MRAe

**Avis de la mission régionale de l'autorité environnementale
sur le projet de renouvellement et d'extension d'une carrière de sables et
de graviers, de ses installations de traitement et d'autorisation d'apports de
matériaux inertes extérieurs - carrière de Saulou-Malpas
sur la commune de Montauban (Tarn-et-Garonne)**

**N° saisine: 2021-9300
Avis émis le 27 mai 2021
N° MRAe 2021APO45**

Plan de phasage- extrait de l'EI page 31
 - source Cadastre.gouv.fr – réalisation SOE

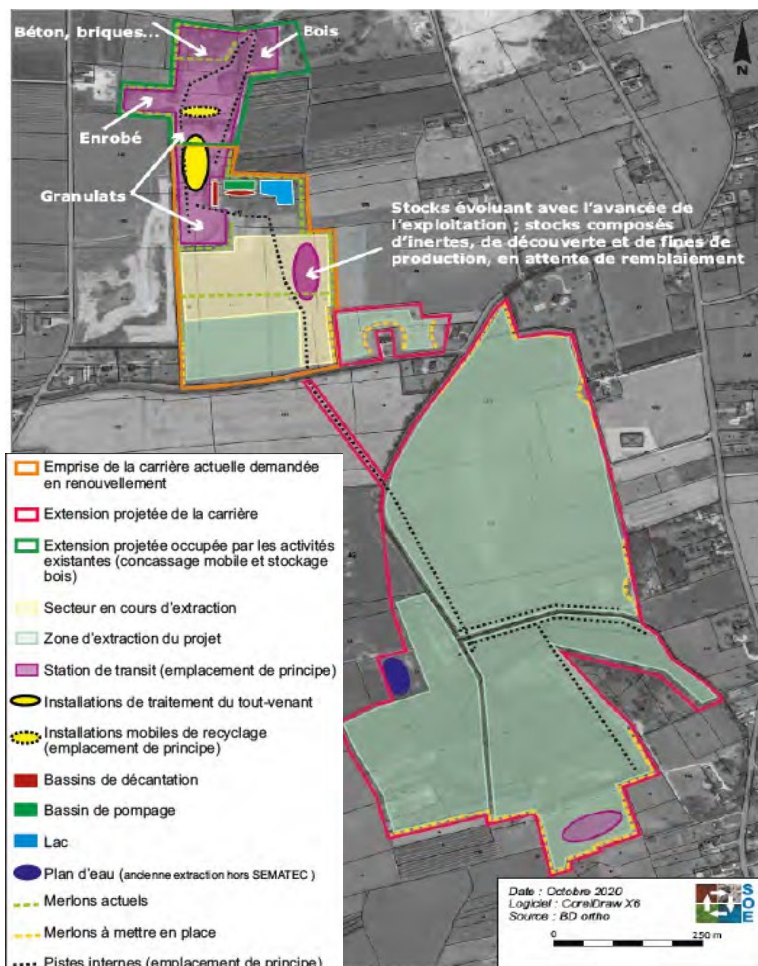
La MRAe considère que les conclusions de la phase de diagnostic, puis de caractérisation des enjeux réalisés au sein de l'étude d'impact doit conduire le porteur de projet à adapter les limites de la zone d'extraction compte tenu des sensibilités environnementales modérées identifiées (nuisances sonores, poussières, remonté de nappes souterraines durant la période de haute eau, intégration paysagère vis-à-vis des riverains immédiats des habitations de Malpas).

Cette analyse se trouve confortée par les conclusions de l'étude hydraulique et les recommandations formulées par l'ARS. Le porteur de projet doit veiller à adapter l'aire d'extraction des matériaux pour en minimiser les principaux impacts (hausse du niveau de la nappe souterraine au niveau du sous-sol des maisons) notamment pour le secteur de Malpas correspondant au plan de phase d'extraction « 1a » (voir argumentation détaillée au paragraphe 3.2 ci-après) compte tenu de la faible taille de la surface d'extraction par rapport à la demande globale (moins de 5 %).

Compte tenu des impacts identifiés en matière de nuisances sonores, de poussières, de covisibilités, de remonter de nappes, la MRAe recommande une adaptation de la zone d'extraction sollicitée pour minimiser les principales incidences notamment autour des habitations de Malpas.

Principe du réaménagement - source Géoportail IGN- réalisation SOE

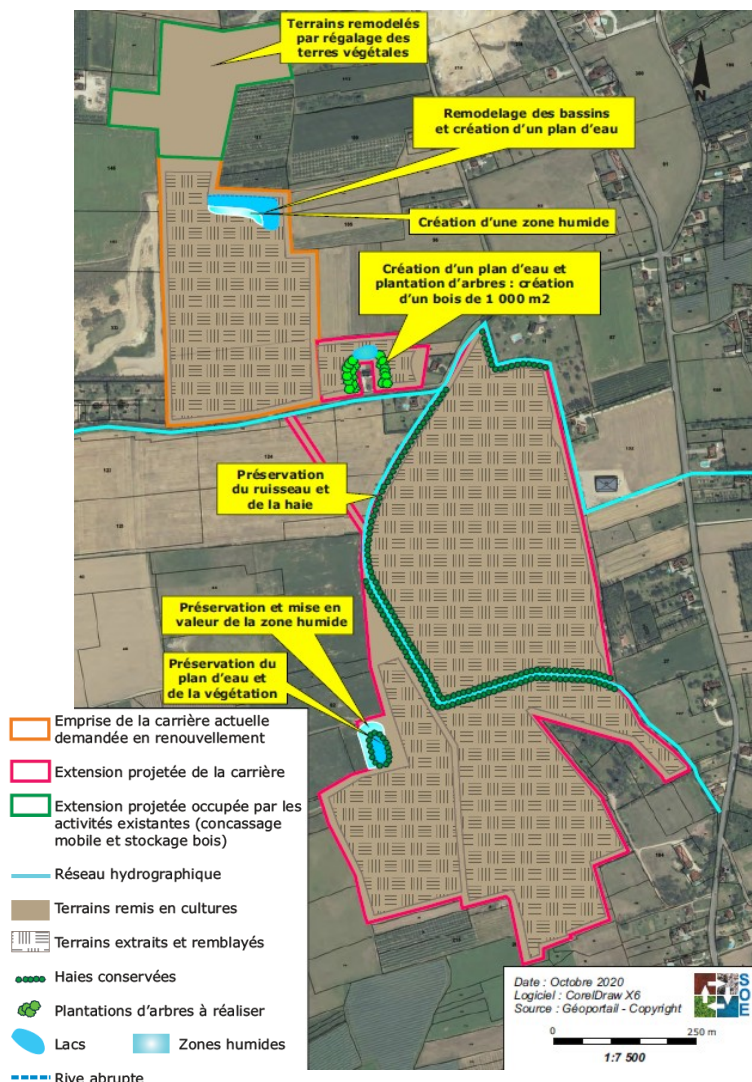
La MRAe constate que la qualité agronomique des matériaux terreux pressentie pour la remise en état ne figure pas dans le dossier. Le dossier ne présente aucune garantie technique permettant de confirmer la reprise effective des cultures agricoles.

La MRAe évalue que pour compenser les incidences du projet pour les habitations les plus proches (secteur de Malpas et de Terre-Dieu) durant toute la période d'exploitation (trente ans), une mesure compensatoire doit être envisagée sous forme de plantations complémentaires le long de la limite est de la zone d'extension sur le secteur Terre-Dieu, ainsi que de part et d'autre du ruisseau de Malpas. Ces plantations permettront de renforcer à la fois la qualité paysagère du secteur et la trame verte et bleue.

La MRAe recommande la mise en œuvre d'un substrat suffisant en qualité et quantité afin d'assurer la croissance des végétaux/ cultures agricoles lors de la remise en état. Elle recommande donc de préciser la qualité agronomique des matériaux terreux (pourcentage de matière organique, rapport C/N¹⁹, capacité d'échange cationique (CEC), PH...) qui seront mis en œuvre, pour permettre une exploitation agricole optimale sur le site.

La MRAe recommande la mise en œuvre de plantations supplémentaires d'essences des rivières le long de la limite est de la zone d'extension sur le secteur Terre-Dieu, ainsi que de part et d'autre du ruisseau de Malpas afin de renforcer la trame verte et bleue du secteur et la qualité paysagère du secteur.
